## Niederschrift über die Verbandsschau der Vippach von Neumark bis Vippachedelhausen am 20.04.2023

Gemäß Beschluss des Vorstandes 1-04/2023 vom 30.03.2023 wird die Verbandsschau des GUV Gera/Gramme der Vippach von Neumark bis Vippachedelhausen am 20.04.2023 durchgeführt.

Foto 2: Zulauf von Süden (Durchlass im Weg u. Brücke ICE-Trasse)

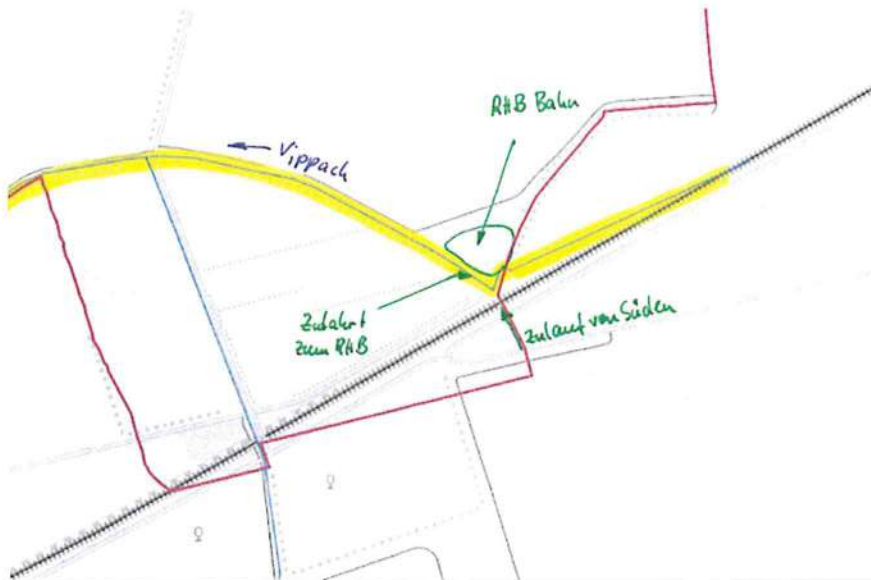
Die Zufahrt zum RRB führt über die Vipbach, der Durchlass ist mit Gitterrosten abgedeckt. Im Bereich des Durchlasses befinden sich technische Anlagen, deren Funktionsweise sich den Beteiligten der Gewässer- und Verbandsschau nicht erschließt. Durch die UWB ist nach der Genehmigung (wahrscheinlich im Rahmen des Planfeststellungsverfahrens erteilt) zu recherchieren und dem GUV zur Verfügung zu stellen.

Foto 21 und 22: Beräumung von Bruchholz aus dem Abflussprofil

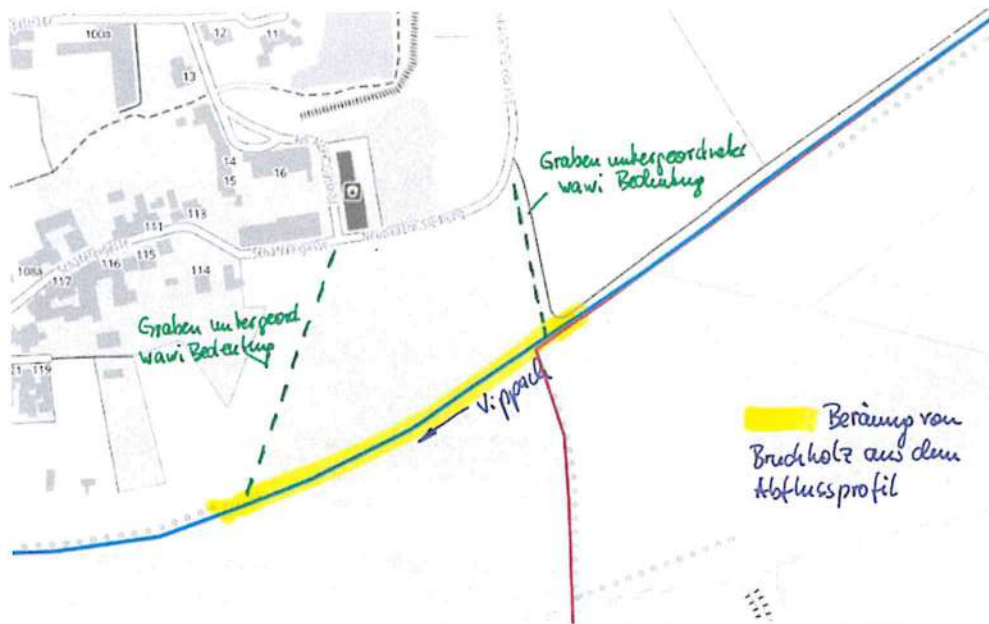
Von oberhalb der Einmündung des Grabens Neubauernsiedlung bis unterhalb der Einmündung des Grabens Schäfergasse ist eine Beräumung von Bruchholz aus dem Abflussprofil des Vippach notwendig. Dies wurde größtenteils im Rahmen der Schwemmgutbeseitigung im Frühjahr 2023 entsprechend des GUP 2023 ausgeführt. Generell ist für die Vippach auf ihrer gesamten Fließlänge eine zweimalige Beräumung von Schwemmgut pro Jahr durch den GUV vorgesehen.

Foto 36: Abflussprofil unterhalb der Brücke Berlstedter Straße

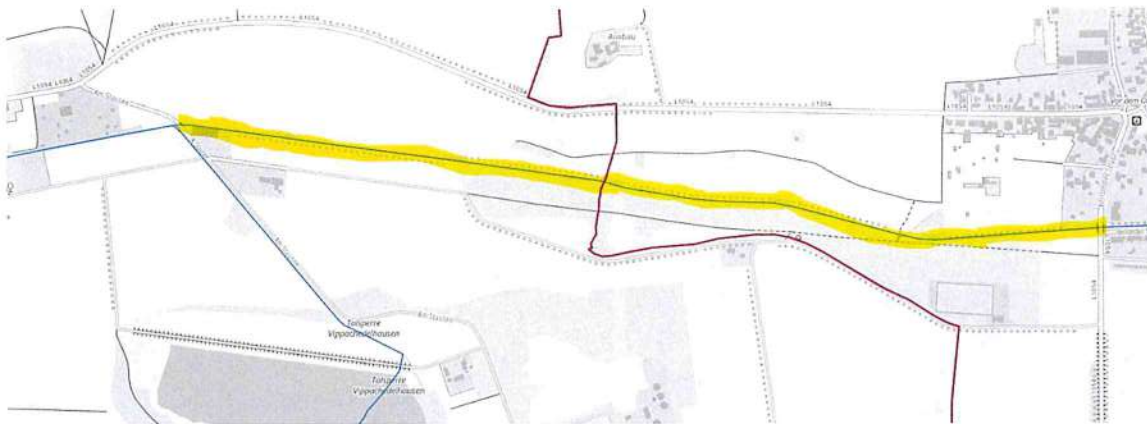
Durch die Untere Wasserbehörde erfolgt eine Information der Eigentümer/Anlieger zu erlaubten Handlungen/Nutzungen im Gewässerrandstreifen (hier Bruchholzablagerungen) mit dem Ziel der Beräumung der Ablagerungen aus dem Gewässerrandstreifen.

Foto 54: Rosenbusch im Abflussprofil

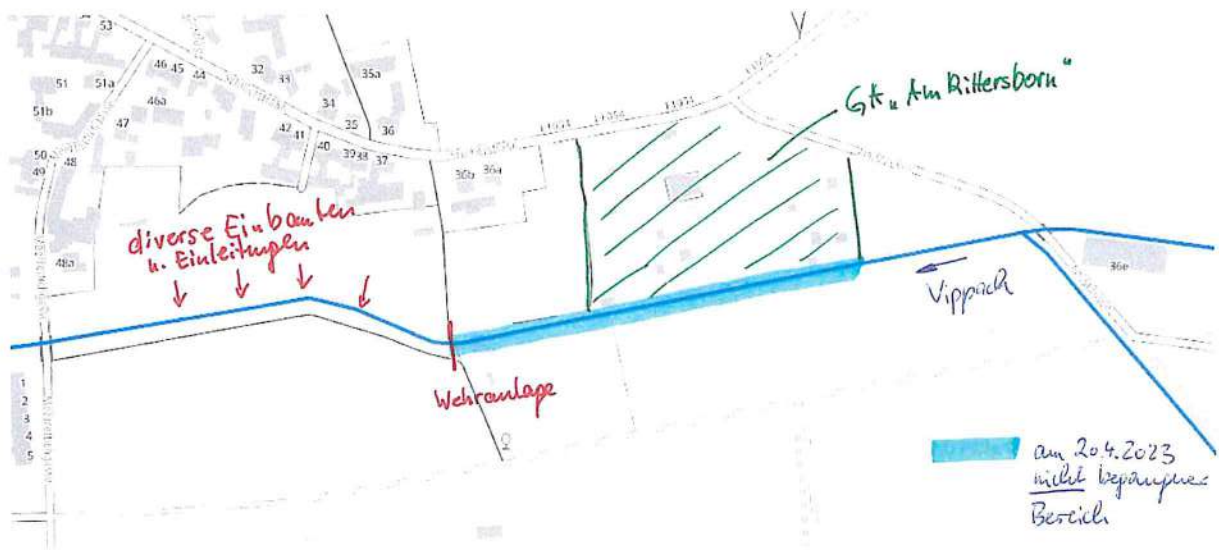
Am Beginn der rechtsseitigen Gartenanlage "Am Rittersborn" steht ein Rosenbusch im Abflussprofil. Dieser wird als ad hoc-Maßnahme aus dem Abflussprofil durch den GUV 2023 beseitigt.
